Изменение № 2 ГОСТ 12479—67 Опоры постоянные высокие. Конструкция и размеры

Утверждено и введено в действие Постановлением Государственного комитета СССР по стандартам от 17.03.88 № 565

Исполнение 1

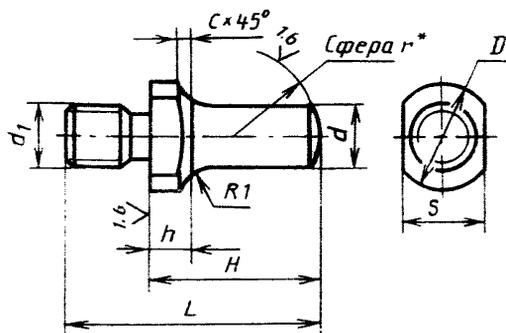
Пункт 1. Чертеж. Исполнение 1 заменить новым:

чертеж дополнить сноской: $*r = d$;

заменить обозначение: $Rz40 \sqrt[6,3]{na}$.
